INFORME DE AUDITORÍA N° 070-2025-2-0362-AC

AUDITORÍA DE CUMPLIMIENTO
MUNICIPALIDAD DISTRITAL DE VINCHOS
VINCHOS-HUAMANGA-AYACUCHO

OBRA: "CREACIÓN Y MEJORAMIENTO DEL CAMINO VECINAL ENTRE LAS COMUNIDADES DE CCOÑANI, CCASACORRAL, CAYRAMAYO Y HUIRICLIA Y RAMAL CAYRAMAYO – TOCONDOLO, DISTRITO DE VINCHOS, PROVINCIA DE HUAMANGA – AYACUCHO"

Imagen n.° 4

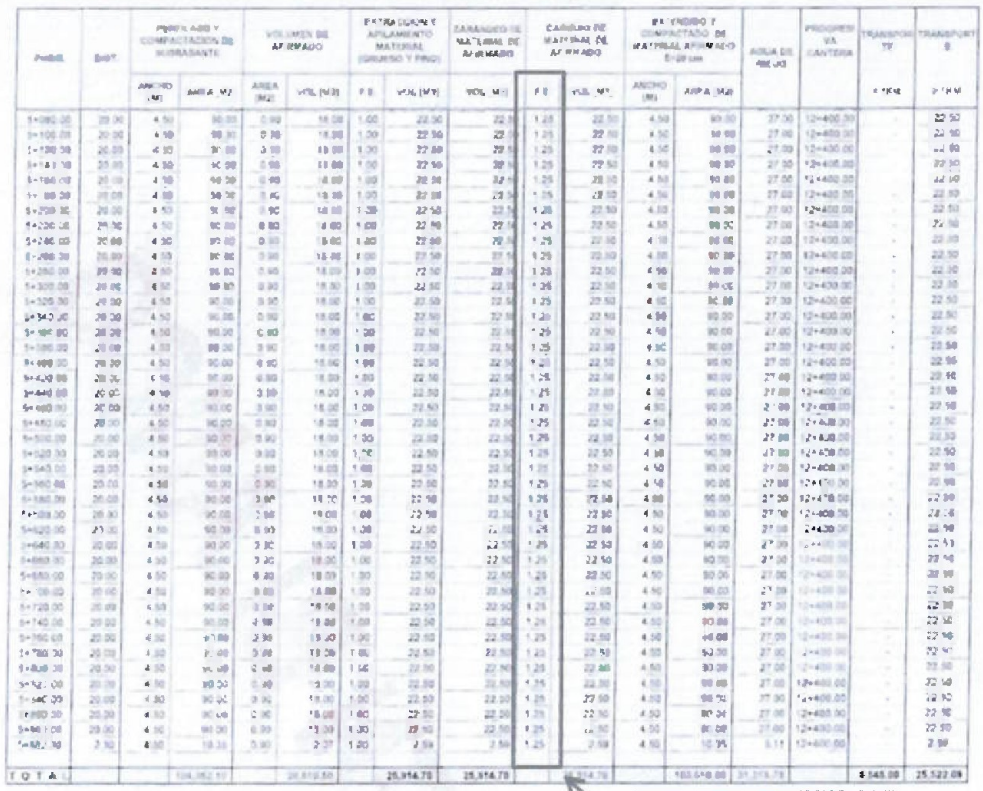
Aplicación del factor de esponjamiento de 1,25 en el cálculo del volumen del metrado para la partida 03.02 Afirmado del Expediente Técnico

Se reconoce 25 914,70 m3 de afirmado afectado por el factor de esponjamiento de 1,25

Imagen n.° 5

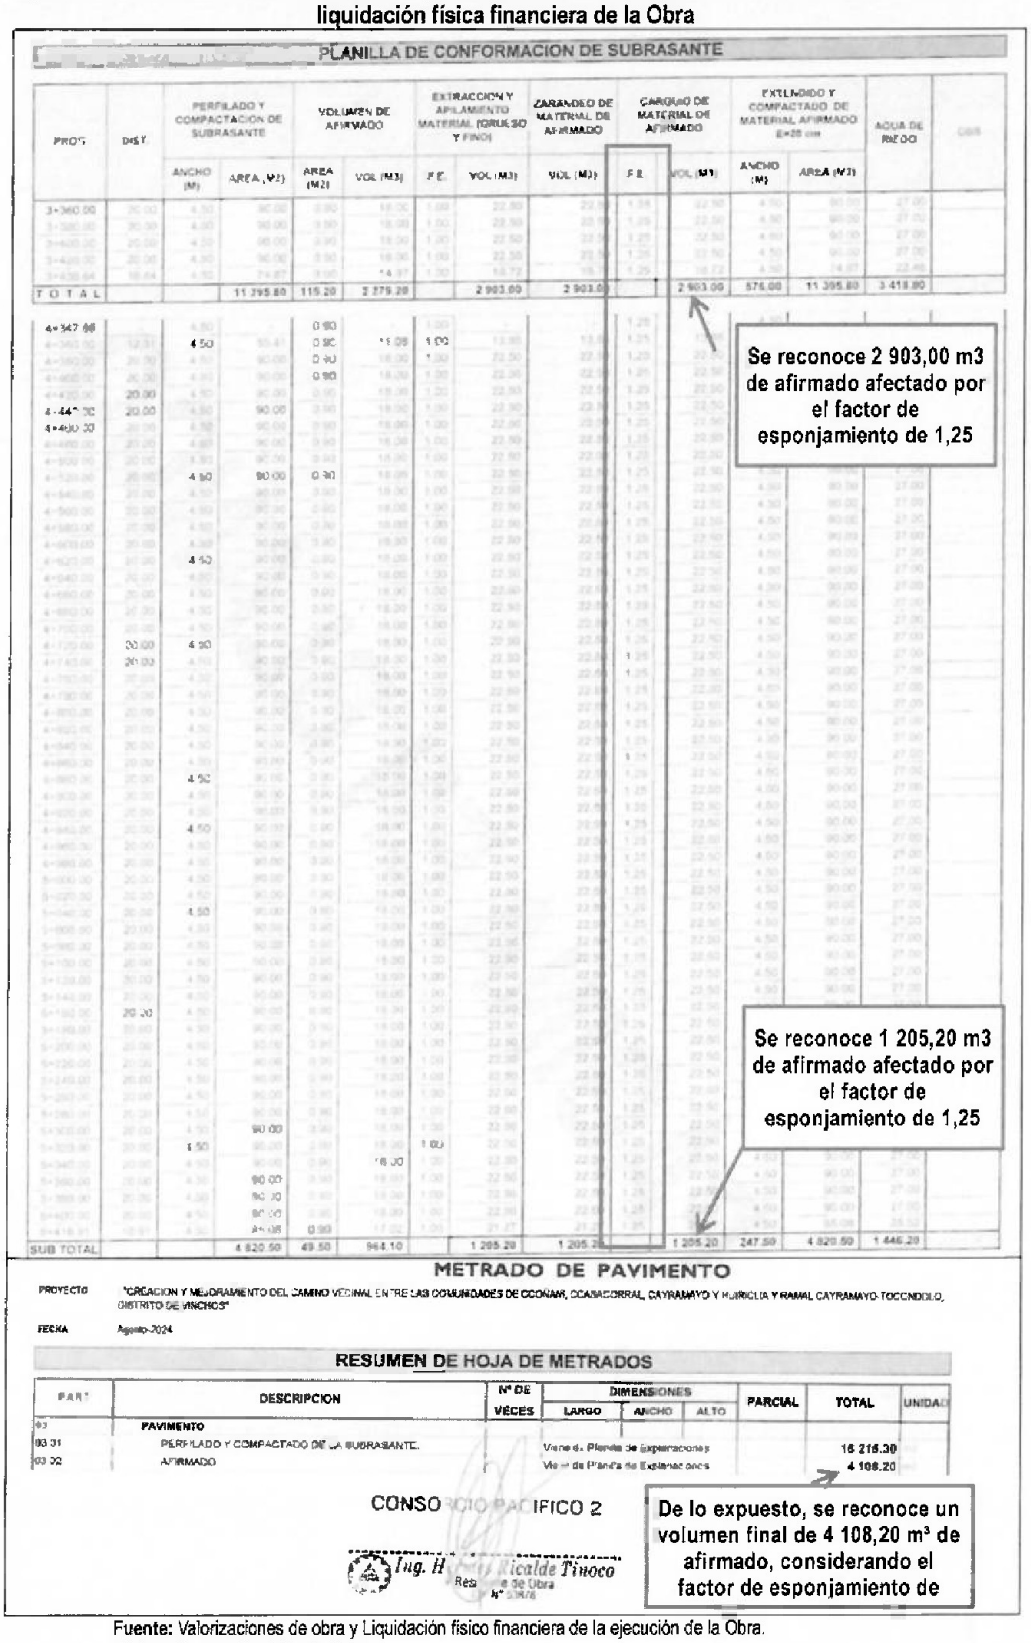
Aplicación del factor de esponjamiento de 1,25 en el cálculo del volumen del metrado para la partida 03.01.02 Afirmado del Adicional y deductivo vinculante de obra n.° 01, considerado en la liquidación física financiera de la Obra

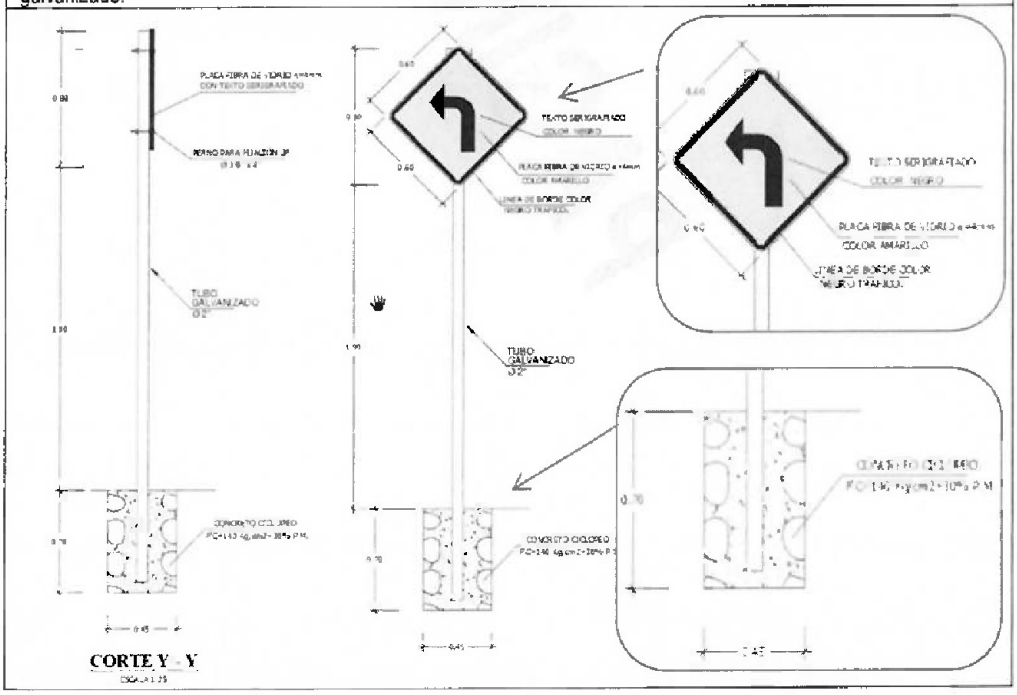
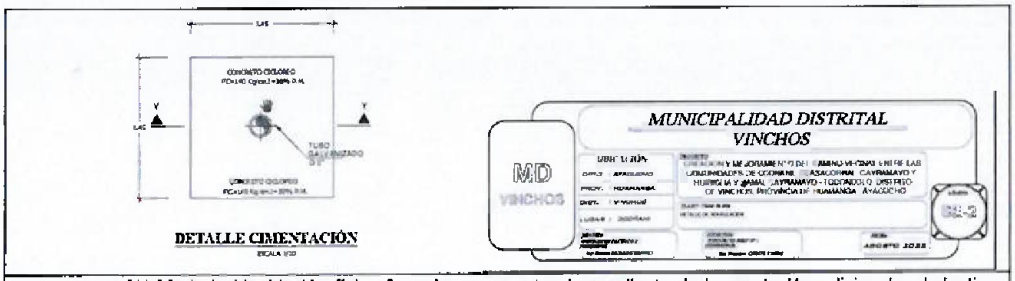
En el plano SE-02 de la Liquidación físico financiera, respecto al expediente de la prestación adicional y deductivo vinculante de obra n.° 01, se establece para las señalizaciones informativas que, el texto sea color blanco serigrafiado, además que los dados de concreto sean de 0,70 m de profundidad, dejando expuesto 2,70 m de tubo galvanizado.

Se muestra señalización informativa, donde el panel no cuenta con el fondo verde que especifica el plano SE-02, ni cuenta con el grabado serigrafiado, en su lugar se encuentra una lámina adhesiva con el grabado de la señalización. (Ramal Cayramayo – Tocondolo. Prog 0+550).

Imágenes n.° 14
Especificaciones para la habilitación de los hitos kilométricos

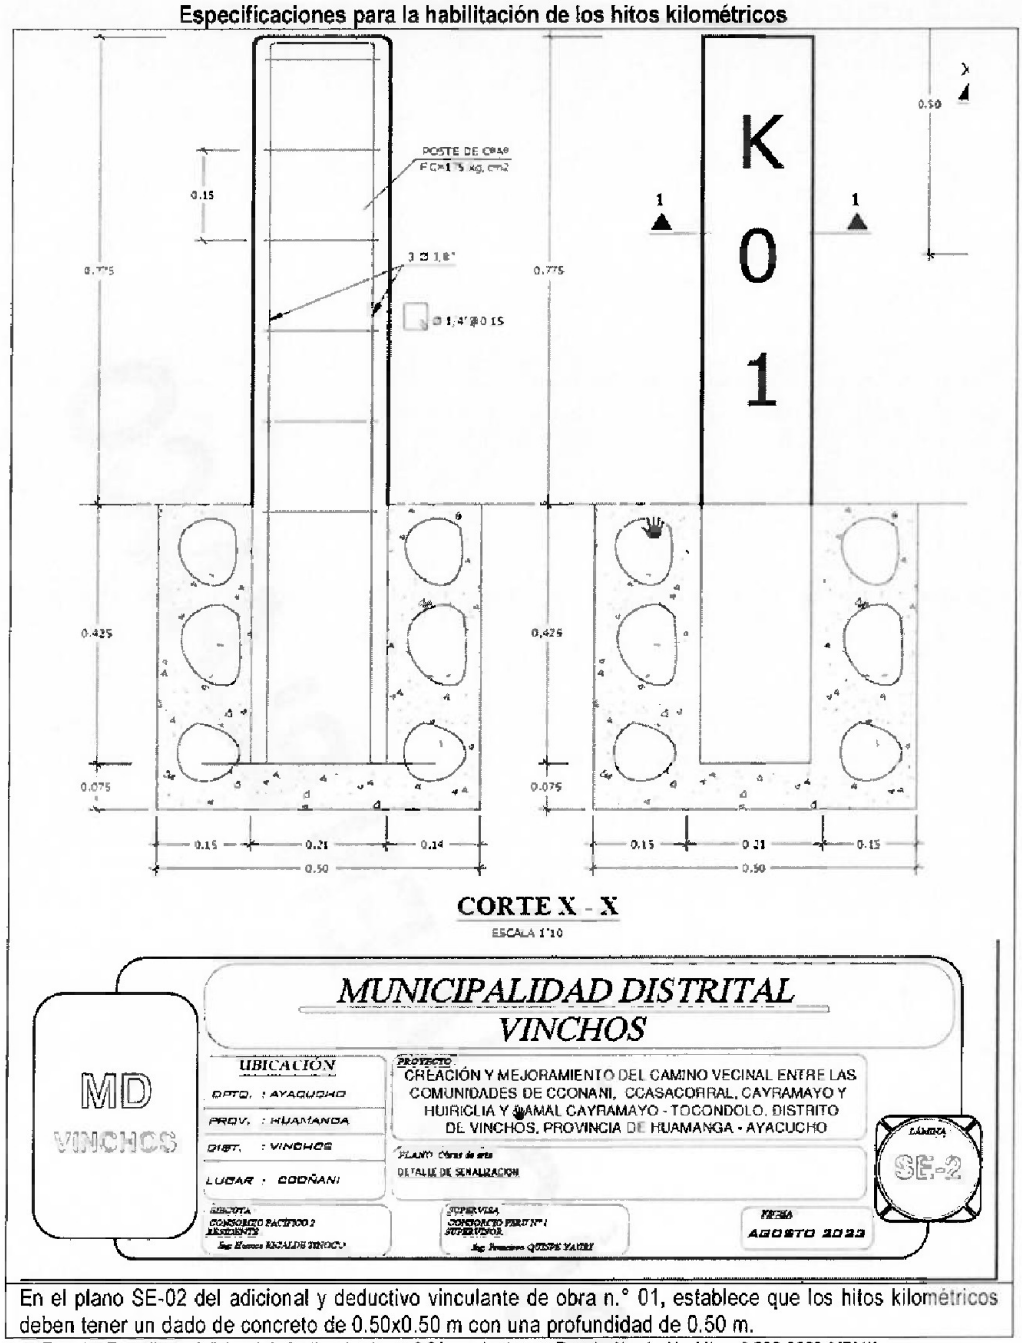
En el plano SE-02 del adicional y deductivo vinculante de obra n.° 01, establece que los hitos kilométricos deben tener un dado de concreto de 0.50x0.50 m con una profundidad de 0.50 m.

Imágenes n.° 15
Estado de la construcción de las cimentaciones de los hitos kilométricos

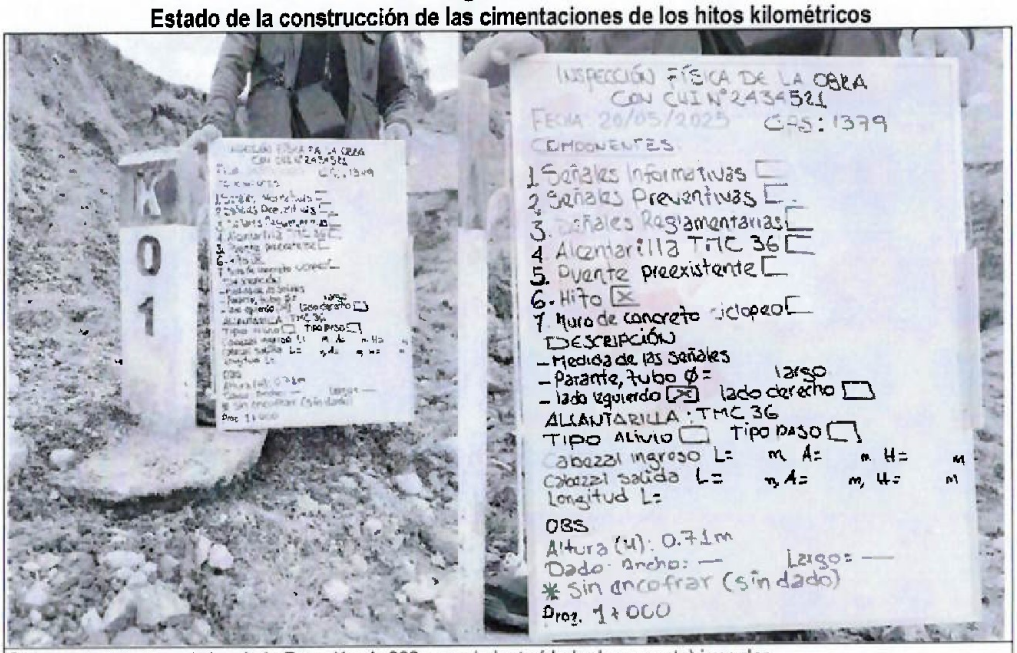
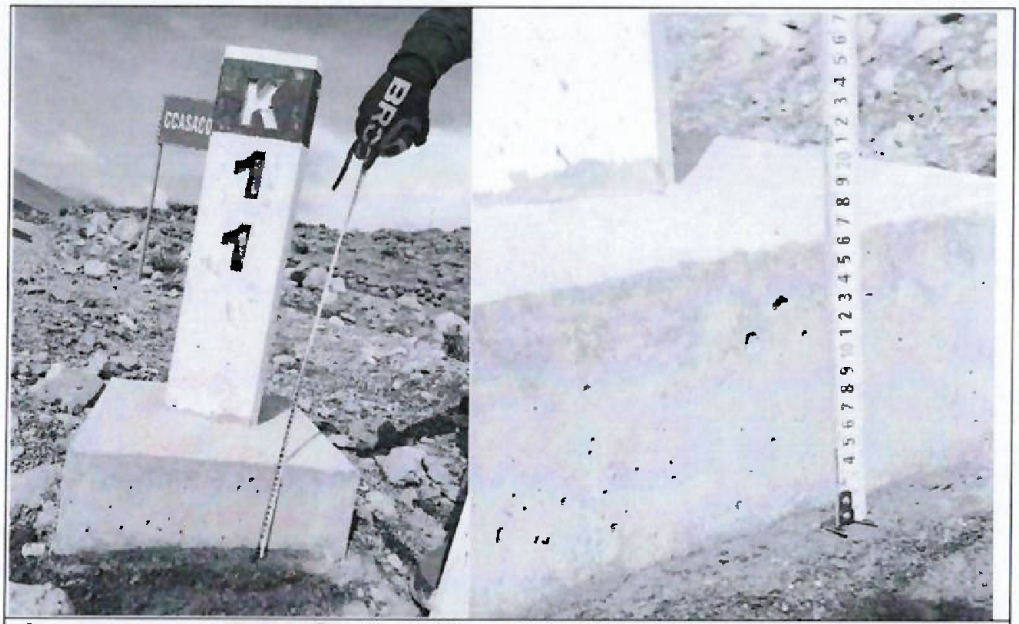
Se muestra hito kilométrico de la Prog. Km 1+000, con cimiento (dado de concreto) irregular.

Se muestra hito kilométrico de la Prog. Km 11+000, con cimiento (dado de concreto) sin la altura requerida en el plano SE-02.

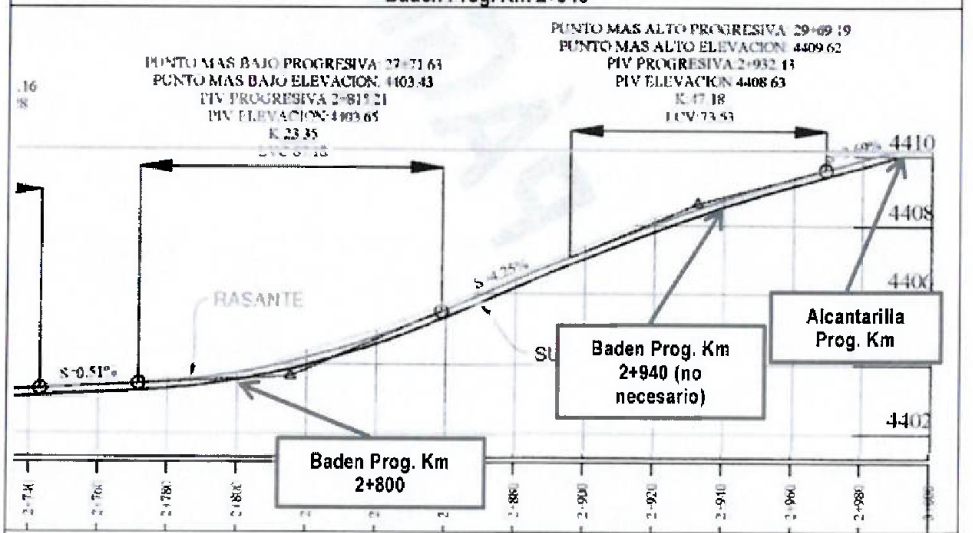
Badenes de las progresivas Km 2+800 (arriba) y Km 2+940 (abajo), con proximidad 140 m para dos microcuencas con un caudal de diseño ambas juntas de 0,17 m3/s en su máxima avenida para el TR (Periodo de retorno) asumido, con cada baden de capacidad de 7,61 m3/s, pudiendo derivarse el caudal del baden de la Prog. Km 2+940, por el canal de tierra de capacidad de 0,219 m3/s, al baden de la Prog. Km 2+800, conforme se muestra

en el perfil del plano PP-3 PLANTA Y PERFIL LONGITUDINAL REPLANTEADO PGR 2+000 AL 3+000 de la liquidación.

Cuadro n.° 43
Habilitación de badenes cercanos – Badenes de las progresivas Km 3+720 y 3+775

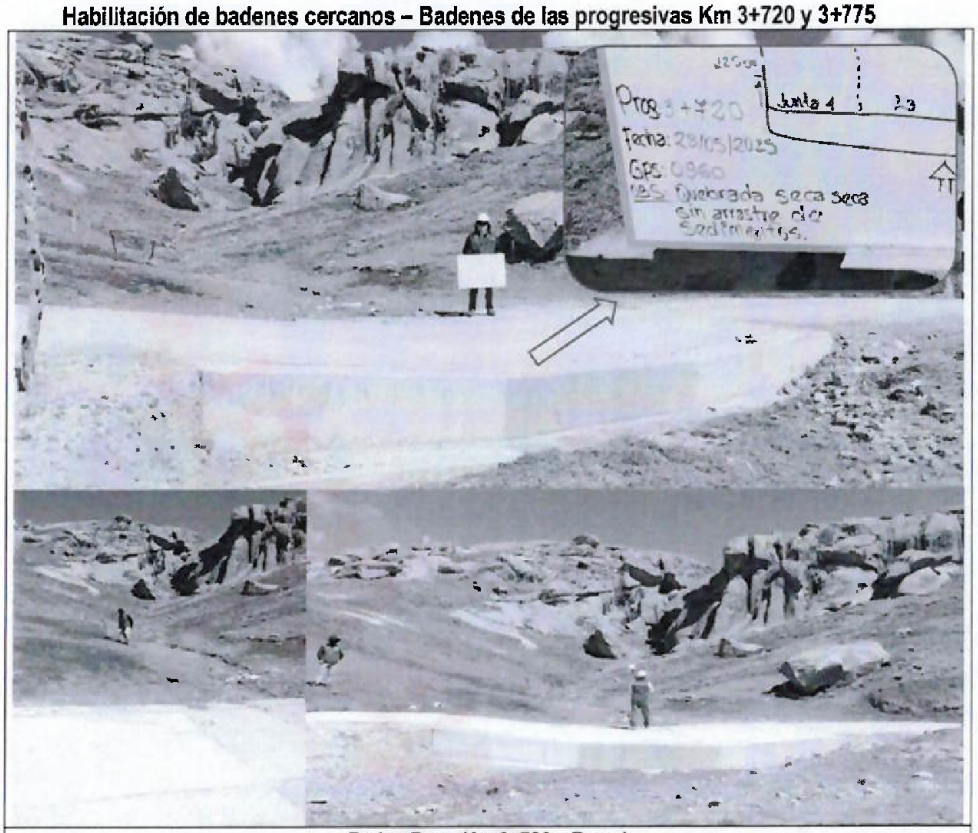
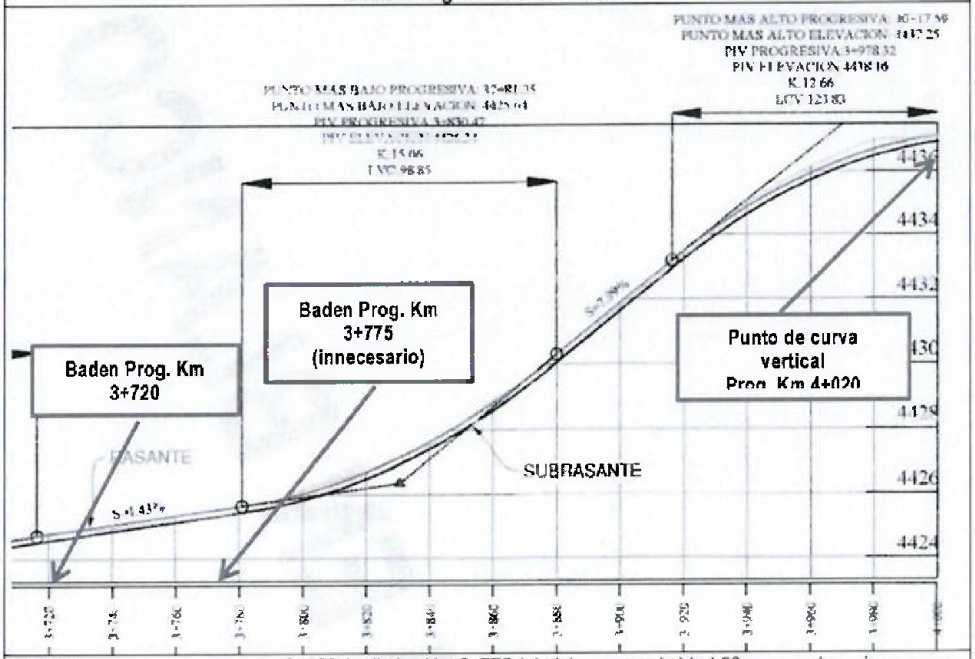
Badenes de las progresivas Km 3+720 (arriba) y Km 3+775 (abajo), con proximidad 50 m para dos microcuencas con un caudal de diseño ambas juntas de 0,14 m3/s en su máxima avenida para el TR (Periodo de retorno) asumido, con cada baden de capacidad de 7,61 m3/s, pudiendo derivarse el caudal del baden de la Prog. Km 3+775, por el canal de tierra de capacidad de 0,219 m3/s, al baden de la Prog. Km 3+720

Imagen n.° 18
Perfil de puente planteado en Adicional de Obra n.° 1 Esquema del perfil longitudinal del puente donde se observa la altura de 2,5 m considerada como gálibo, excediendo en 1,5 m el mínimo normativo

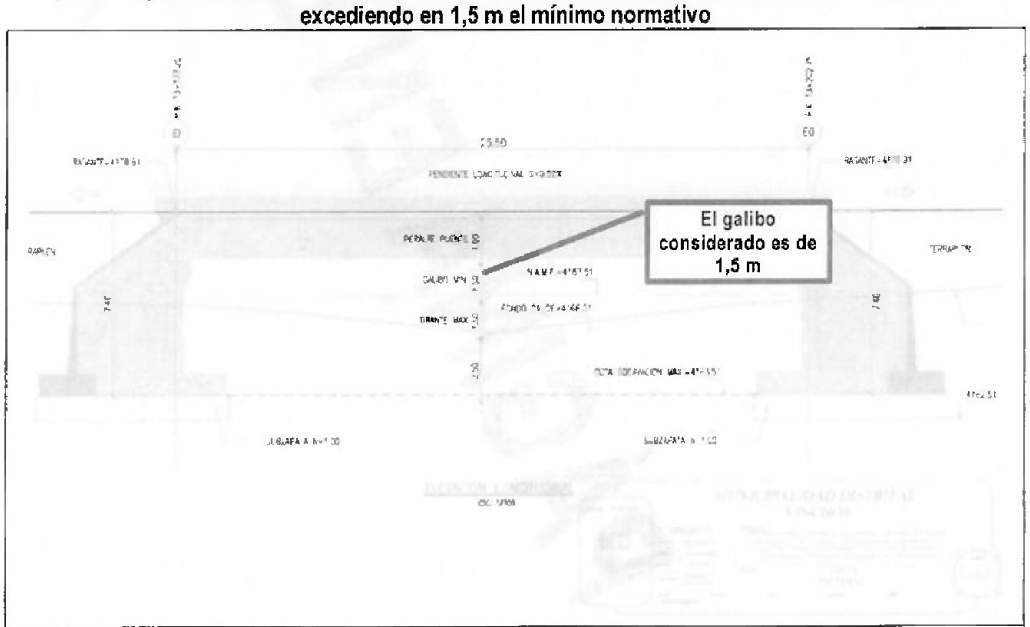
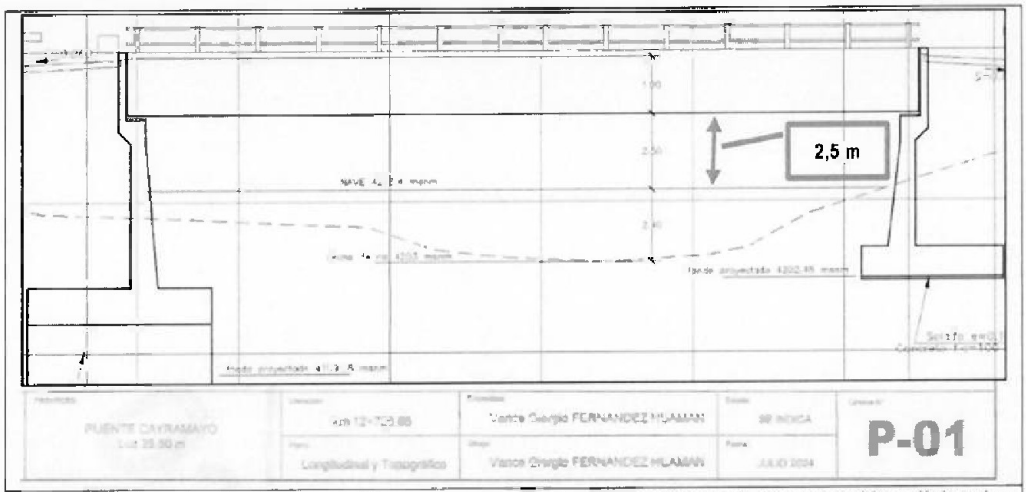
Plano CA-E-01 Vista general, correspondiente al expediente técnico, establece que el galibo a considerar es de 1.5m, en conformidad a lo establecido por el Manual de Puentes.

Plano P-01 Longitudinal y topográfico, correspondiente al expediente de la prestación adicional y deductivo n.° 01, establece que el galibo a considerar es de 1,5m, en conformidad a lo establecido por el Manual de Puentes.
